Добавление 106 – Правила № 107

Пересмотр 6 – Поправка 5

Поправки серии 07 – Дата вступления в силу: 8 октября 2016 года

Единообразные предписания, касающиеся официального утверждения транспортных средств категорий M₂ и M₃ в отношении их общей конструкции

Рис. 10
Расстояния для огневого испытания № 2

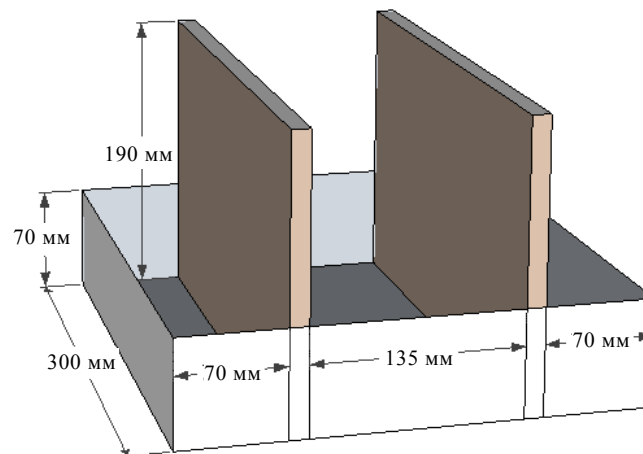
1.10.2 Квадратные поддоны для пожара пролива с негорючими плитами и прямоугольные поддоны для пожара пролива размещают согласно сценариям испытаний, указанным в добавлениях 2–4. На рис. 10 показаны размеры для огневого испытания № 2. Огневое испытание проводят перпендикулярно длинному краю испытательного устройства.
